## ИНФОРМАЦИЯ О НОВОЙ РЕДАКЦИИ

Данный бюллетень заменяет предыдущий TSB [KFE15-35-P033-SLXM](#).

Данный бюллетень содержит информацию о замене узла дифференциала. На некоторых автомобилях Sportage (SL) и Sorento (XM), Оснащенных системой 4WD, может возникать нестандартный шум от узла дифференциала и/или отключение привода на задние колеса во время работы системы 4WD.  
\*WD (колесный привод)

### ■ Причина

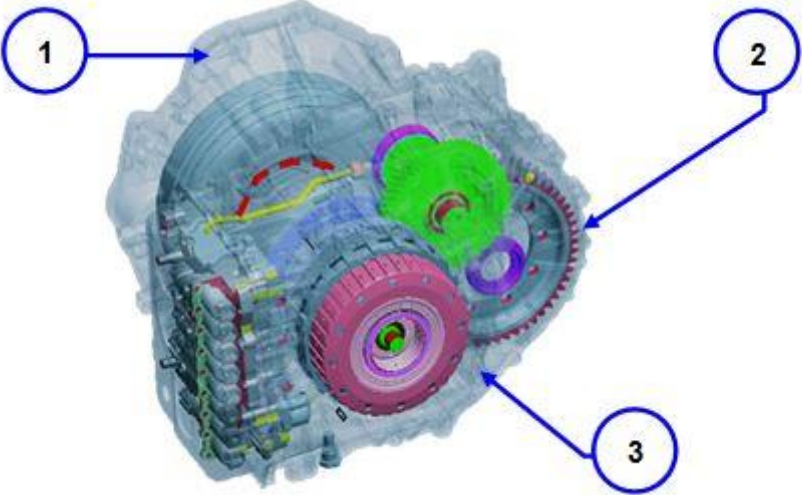
Вследствие повреждения резьбы вала ведущей шестерни раздаточной коробки происходит ослабление крепления карданного вала к валу ведущей шестерни.

Только в случае жалобы клиента на приведенное выше состояние проверьте систему 4WD на наличие шума или отключение привода на задние колеса. При необходимости замените узел дифференциала на усовершенствованный.

**- Порядок снятия и установки приводной шестерни**

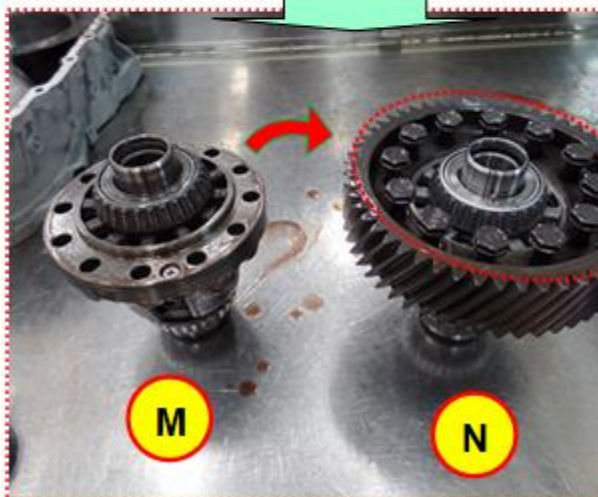
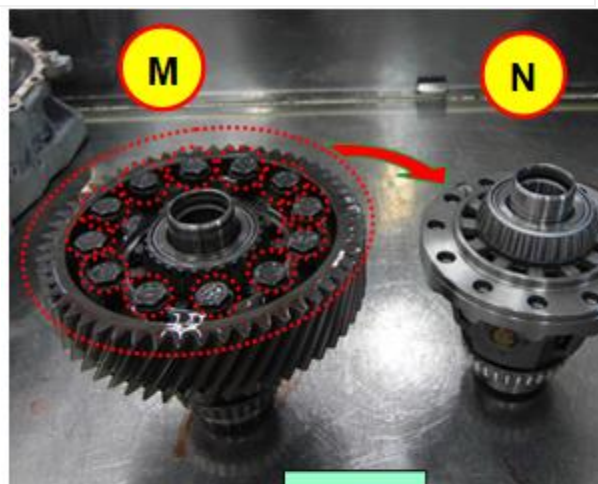
5. Выверните 12 болтов, снимите приводную шестерню и замените узел дифференциала на усовершенствованный.

2) Установите используемую приводную шестерню на усовершенствованный узел дифференциала. (Используйте приводную шестерню повторно.)

3) Нанесите Loctite 272 на 12 новых болтов и затяните 12 болтов до указанного момента. (Повторное использование 12 болтов недопустимо.)

**Момент затяжки: 127,5 ~ 137,3 Нм (13,0 ~ 14,0 кгс·м, 94,0 ~ 101,3 фунт-сила-фут)**

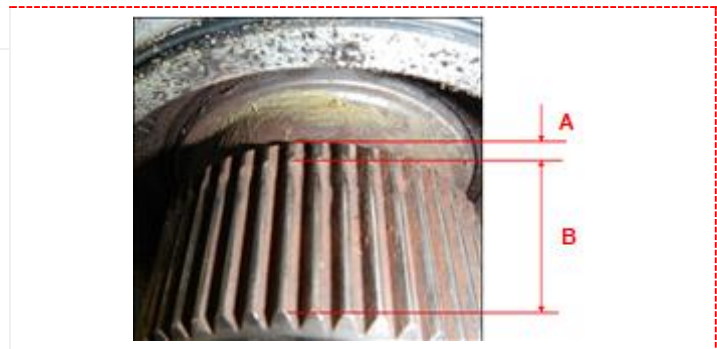
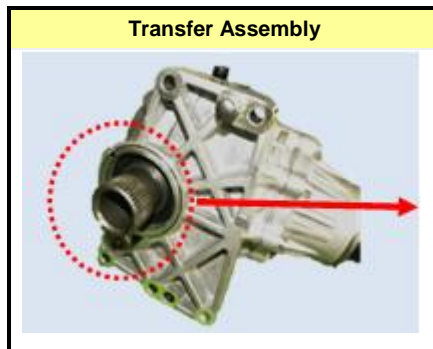
При монтаже раздаточной коробки в сборе должны учитываться приведенные ниже примечания.

1) Проверить величину износа шлицев раздаточной коробки. Замена раздаточной коробки в сборе на новую должна производиться только в случае износа (В) свыше 50 % от ширины шлицевого зуба (А).

2) Замените сальник и пылезащитный кожух узла раздаточной коробки на новые и установите их согласно главе «Система АКПП → Система привода на 4 колеса (4WD) → Сальник → Ремонтные операции» применимого руководства по ремонту. (Пропустить этот шаг, если была установлена новая раздаточная коробка в сборе).

3) Очистите шлиц раздаточной коробки и нанесите на внутренний шлиц вала дифференциала смазку на молибденовой основе.
